project: Nijmegen Heyendaal

omschrijving: Nieuw Plan station Zuidzijde

documentstatus: S5
documentversie: 1.1
tekeningnummer: BH7853-RHD-02-ZZ-DR-Z-0103

Plan station - 1 zuidzijde

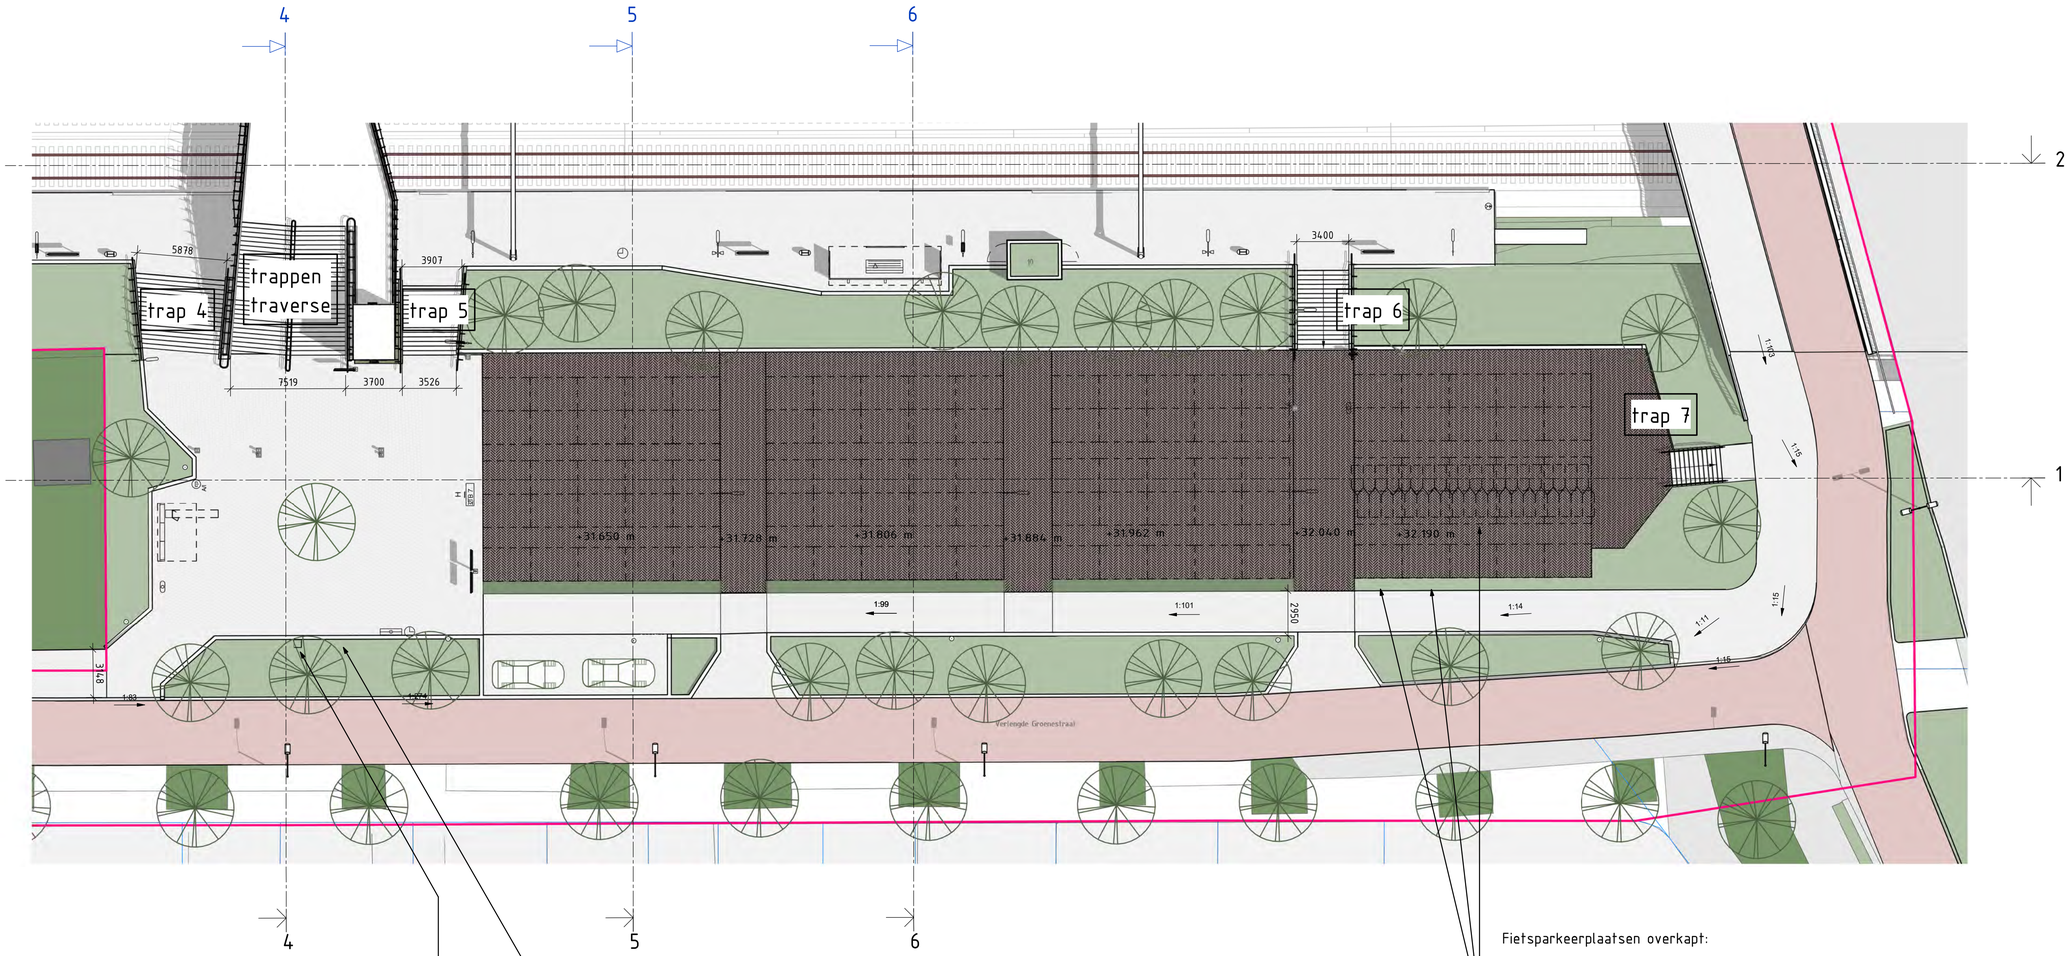
Wijziging betreft:

- Aanpassing positie fietskluizen.
- Toevoeging mindervaliden-parkeerplaats en reguliere parkeerplaats tussen voetpad en fietspad Verlengde Groenestraat -> voorzien van elementenverharding gelijk aan voetpad en ontvangstdomein.
- Aanpassing materialisering verharding toegangen naar fietsenstalling vanaf Verlengde Groenestraat -> dient elementenverharding te zijn gelijk aan voetpad en ontvangstdomein.
- Bestaande boom t.p.v. zuidzijde ontvangstdomein opgenomen in groenvak.

Wijziging scope

Gemeente Nijmegen is in gesprek met de bewoners van de Verlengde Groenestraat ten aanzien van de geplande aanpassingen.
Dit deel van het plan behoort - in ieder geval tot er overeenstemming is gevonden - niet tot de scope van dit project.
